東海第二発電所  
特定重大事故等対処施設の設置に伴う  
既許可(設置変更許可)への影響について

2021年7月5日  
日本原子力発電株式会社

このES設置等に伴い、以下の設備・配置等の変更を行う。この変更により、既許可に記載した内容を変更する必要があることから、既許可の本文、添付資料(追補含む)を変更し、2020年11月16日に補正申請を行った。

第●図 ES兼用に伴うFV系統概要図の変更点

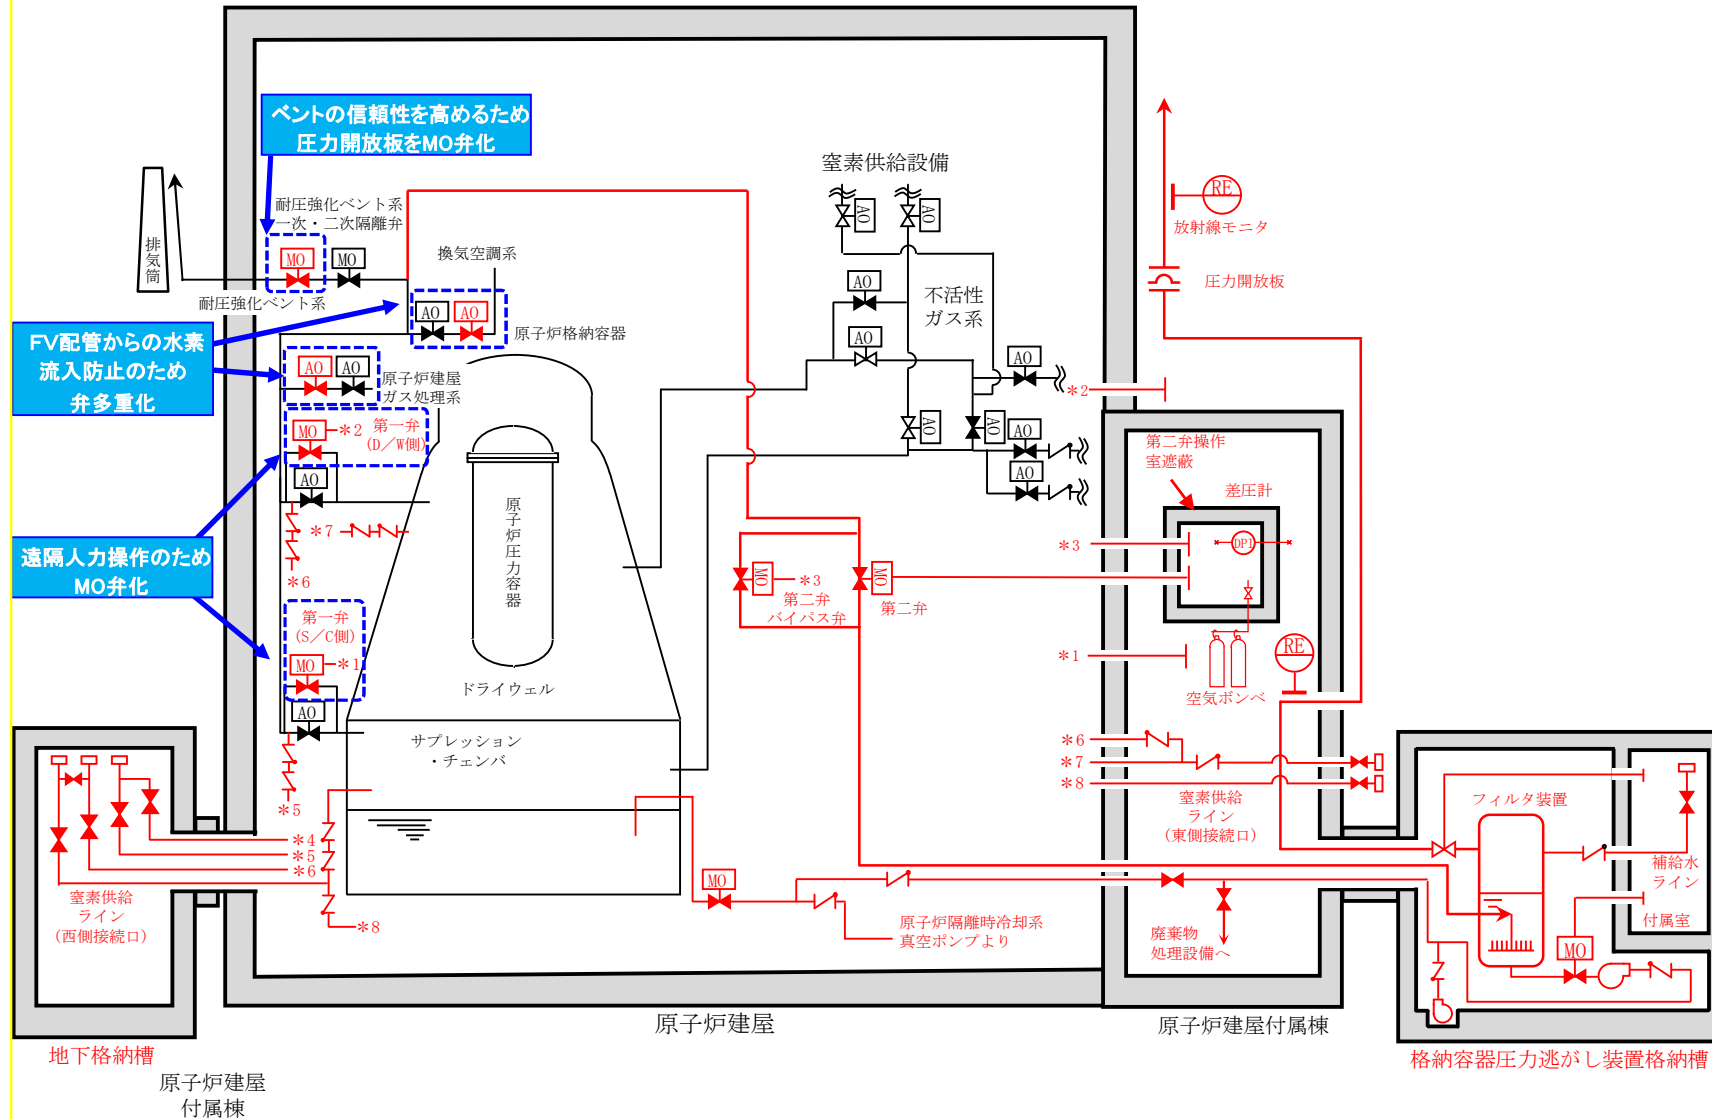
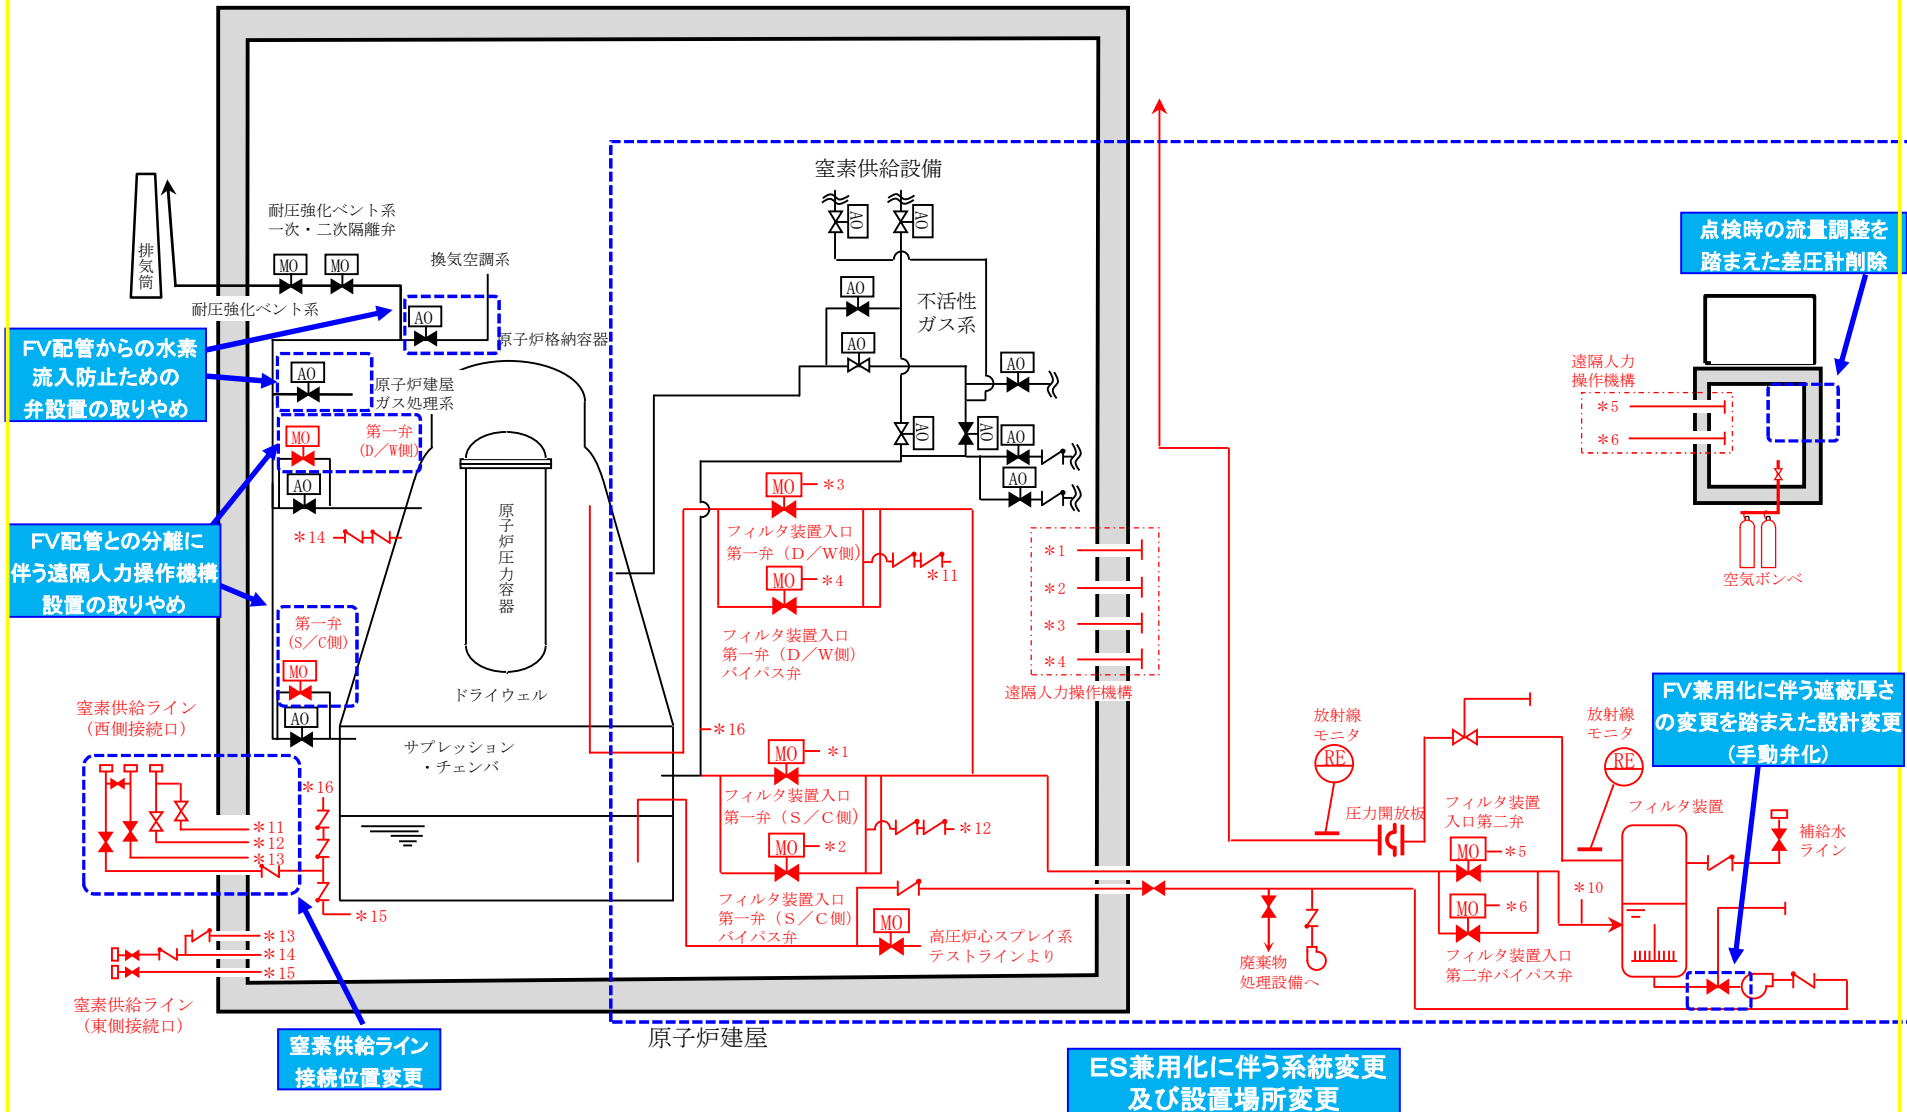
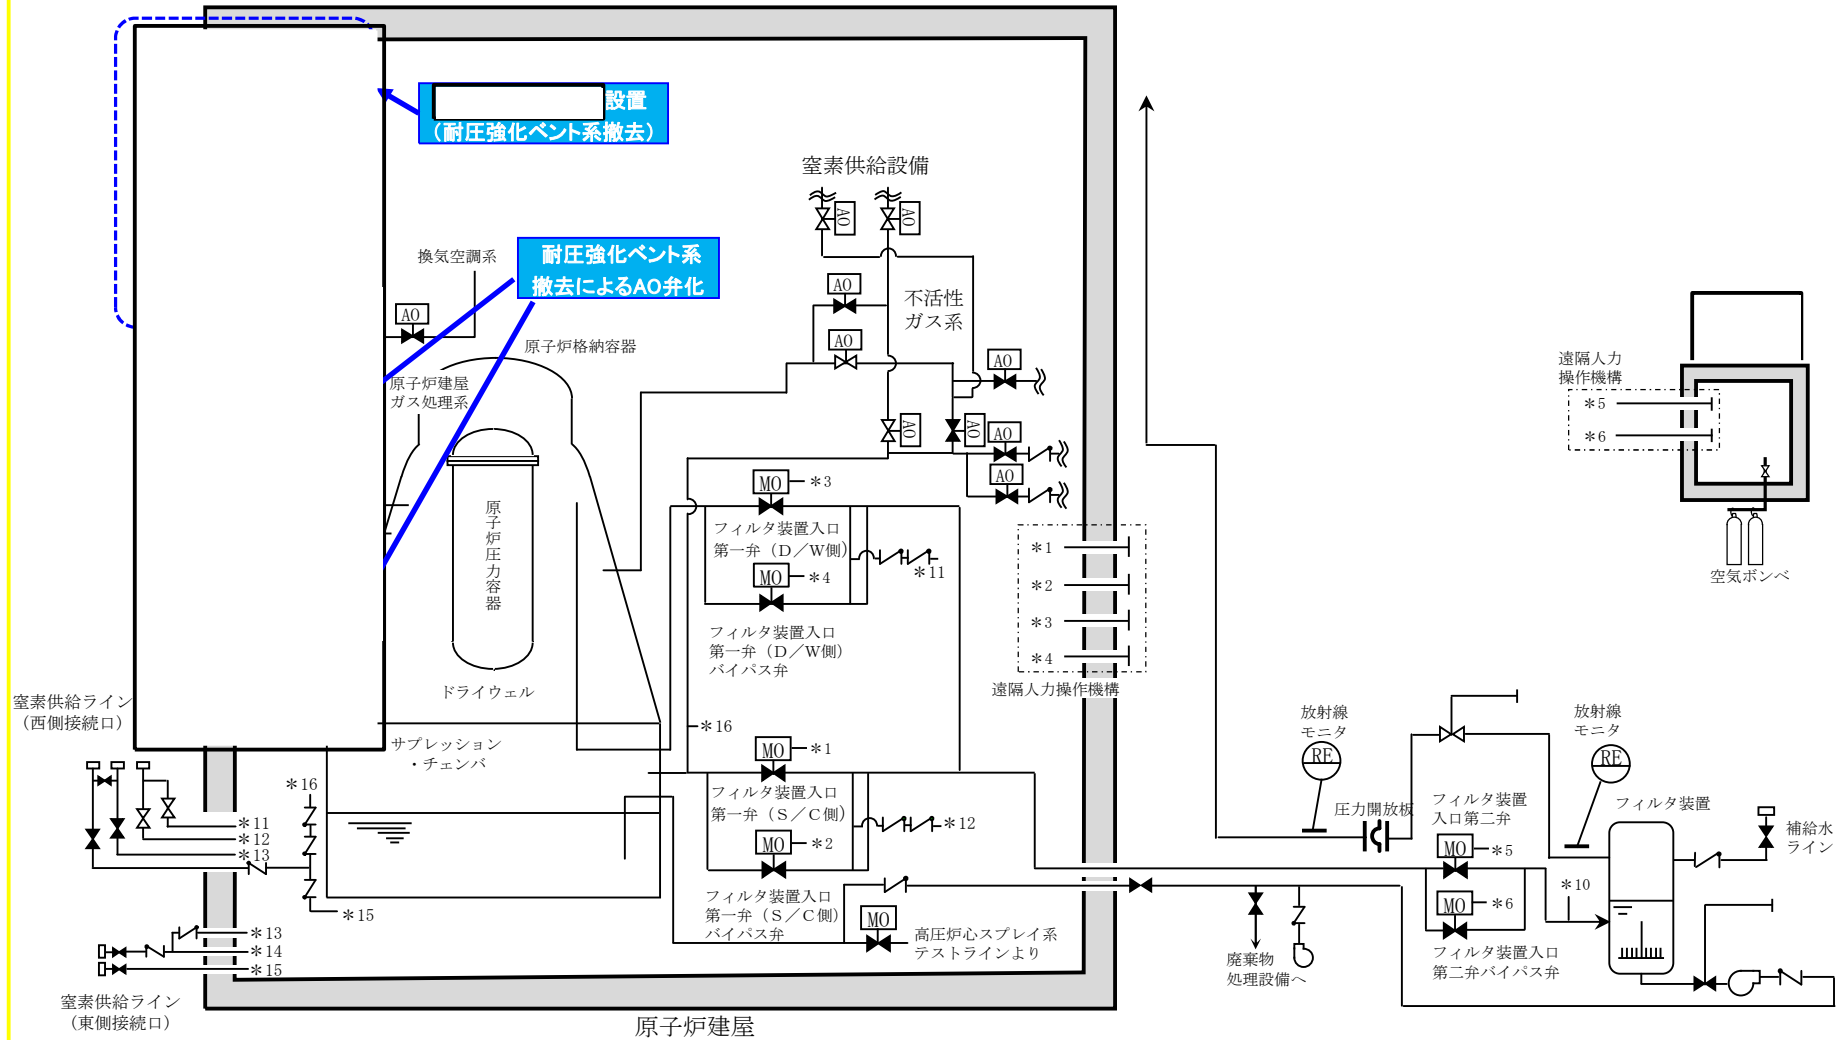
③ ES兼用化に伴う系統変更(ES設備設置前の運転状態)

第8図 耐圧強化ベントの廃止方法

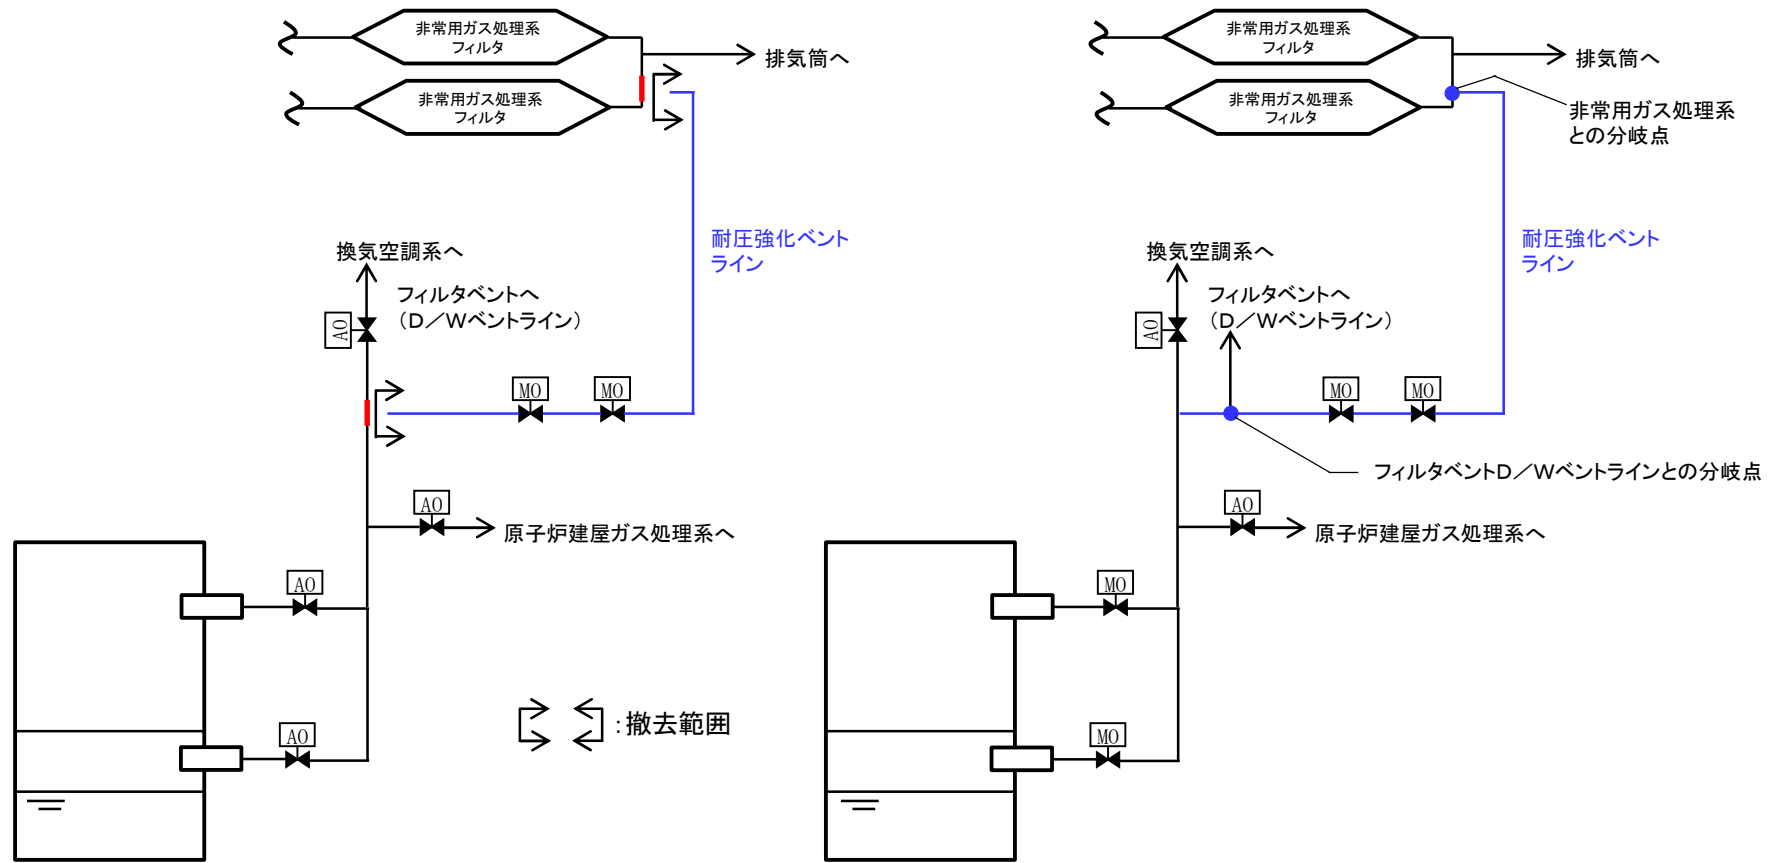
- ①上流(フィルタベントD/Wベントラインとの分岐点)及び下流(非常用ガス処理系との合流点)近傍で耐圧強化ベントラインを切断する。
- ②フィルタベントD/Wベントライン及び非常用ガス処理系側の切断面を含む継手をそれぞれエルボと直管に取り替える。
